Objet : Dossier cas par cas n°003502/KK P

Réponse courrier demande de précisions complémentaires

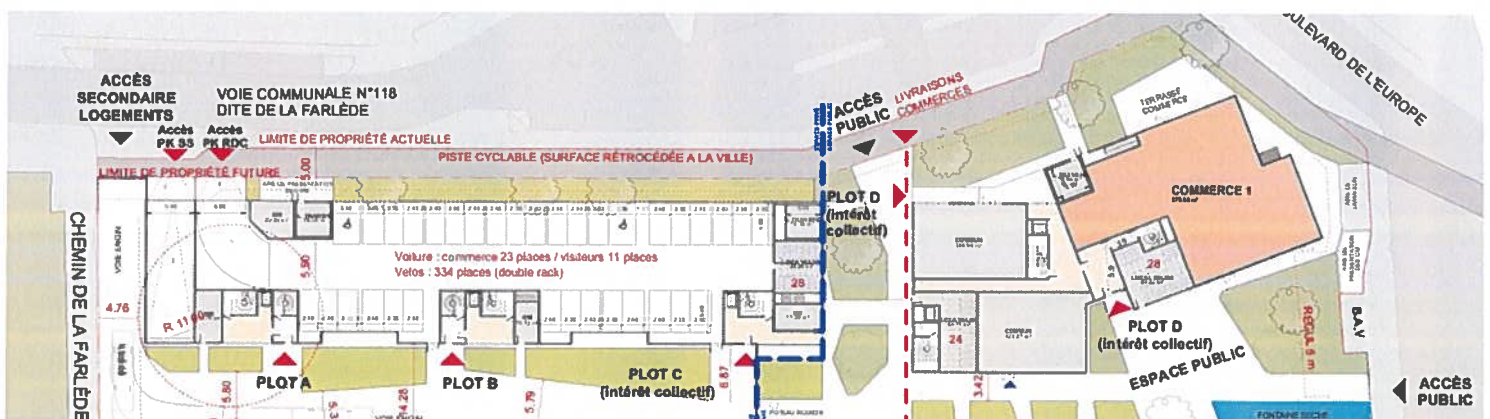
Le ch 7 du formulaire « autoévaluation » indique que pour la crèche, un système performant d'aération contre la qualité de l'air dégradée ainsi qu'une isolation des nuisances sonores seront mis en place. Les plans montrent d'ailleurs que la crèche sera située à l'arrière des bâtiments d'habitation sur la partie la plus éloignée de la route principale, cette mesure permettant de limiter l'exposition des enfants.

Cependant, les appartements des plots A, B, C et D resteront très exposés. La plupart étant de petits appartements non traversants, aucune mesure d'orientation des pièces de vie n'est envisageable. Si un recul par rapport à la route n'est pas possible, une ventilation adéquate doit être prévue dans le cahier des charges de l'aménageur/constructeur

J'attends de votre part un engagement afin de prévoir une ventilation adéquate dans le cahier des charges de l'aménageur/constructeur pour les plots A, B, C et D. »

Nous nous engageons à ce que **tous les appartements disposent d'une ventilation adéquate de type VMC (ventilation mécanique contrôlée) conformément aux normes en vigueur** et aux calculs de renouvellement d'air établi par le bureau d'étude fluides mandaté par notre société.

Aussi, il faut noter **qu'aucun logement n'est prévu dans les rez-de-chaussée des bâtiments A, B, C et D**. Les concentrations en polluants atmosphériques provenant de la circulation routière sont moins élevées en montant dans les étages, puisque s'éloignant des pots d'échappements. Il n'y a pas de logements en RDC pour ces plots, réduisant l'exposition de la population aux polluants atmosphériques provenant de la route.

De plus, les bâtiments ont d'ores et déjà un retrait par rapport à la voie. Ce retrait est composé d'une piste cyclable, d'un trottoir et d'un espace vert. (cf. plan RDC ci-dessus)
